AVIS DU COMITÉ JACQUES-VIGER À LA SUITE DE SA RÉUNION DU 5 MARS 2021

Secteur Bennett-Letourneux

Libellé du projet :	Modification au Plan d'urbanisme afin d'augmenter les hauteurs et la densité permises dans le secteur Bennett-Letourneux
Localisation :	Partie de l'îlot délimité par les rues Bennett, Hochelaga, Letourneux et de Rouen
Demandeur :	Arrondissement de Mercier-Hochelaga-Maisonneuve

Figure 3 : Plan d'ensemble représentant les différents axes du projet

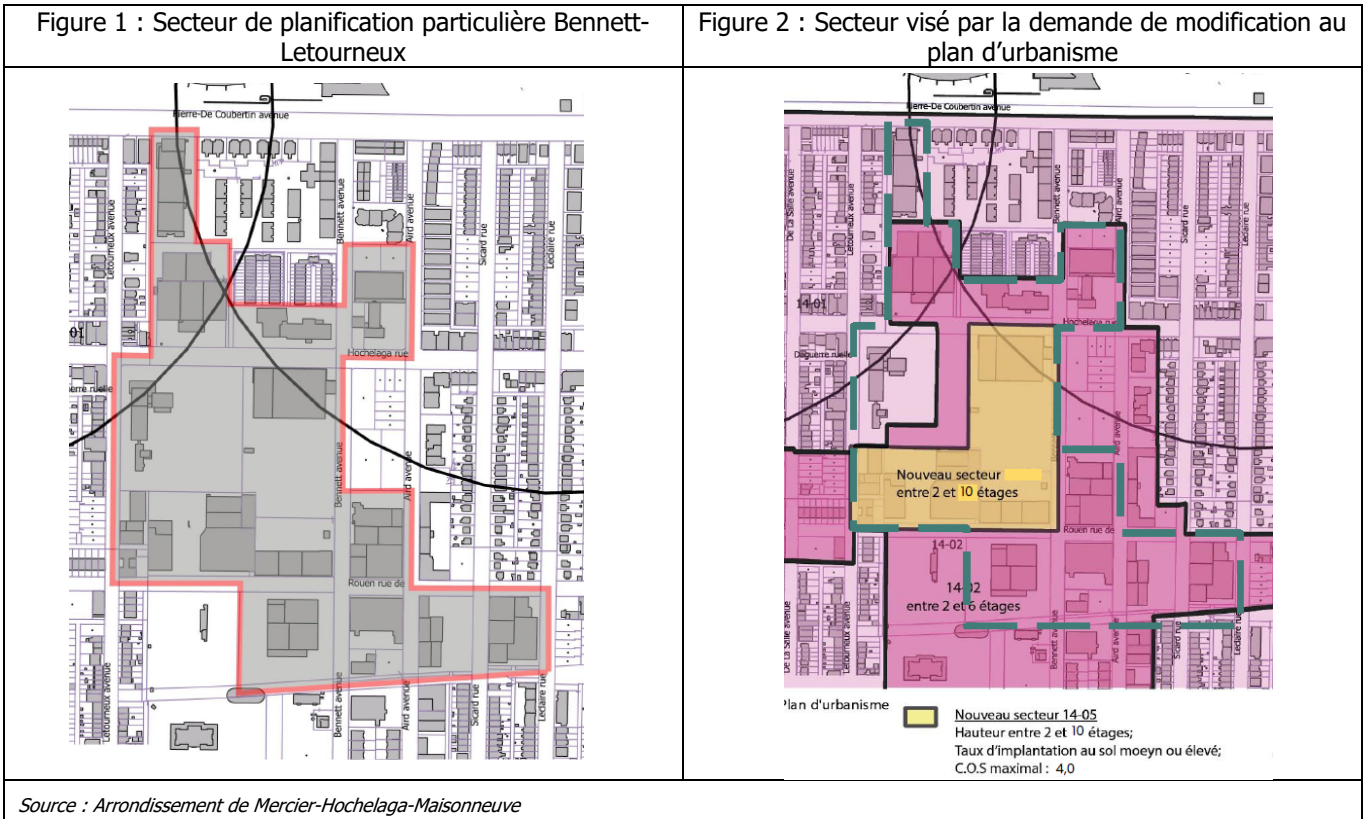
Le CJV est d'avis que les deux diagonales proposées ne se rattachent pas à des attributs concrets de ce secteur de l'arrondissement. L'axe communautaire, par exemple, n'est pas arrimé à des équipements communautaires, alors qu'on retrouve ailleurs dans le secteur un potager communautaire et un marché public. L'axe culturel, quant à lui, propose une diagonale qui se prolongerait au nord de la rue Hochelaga, sans tenir compte qu'il s'agit de terrains en grande partie déjà construits.

Le CJV invite donc l'Arrondissement à prendre une certaine distance à l'égard des diagonales proposées, bien qu'il souscrive à l'idée de créer ou de valoriser des liens entre les lieux significatifs. Enfin, plus largement, le CJV est d'avis que les cinq axes sont très segmentés en matière d'usages. Il estime que l'on pourrait prévoir des combinaisons d'usages qui viendraient améliorer la diversité des activités.

01. Exercer son leadership à l'égard du développement en proposant des orientations urbanistiques et de design qui puissent être traduites dans un concept d'aménagement qui tient compte du contexte;
02. Dans le cadre d'une étude urbaine, identifier et justifier les axes et les diagonales thématiques à réaliser;
03. Proposer des combinaisons d'usages sur les axes afin d'améliorer la diversité des activités.
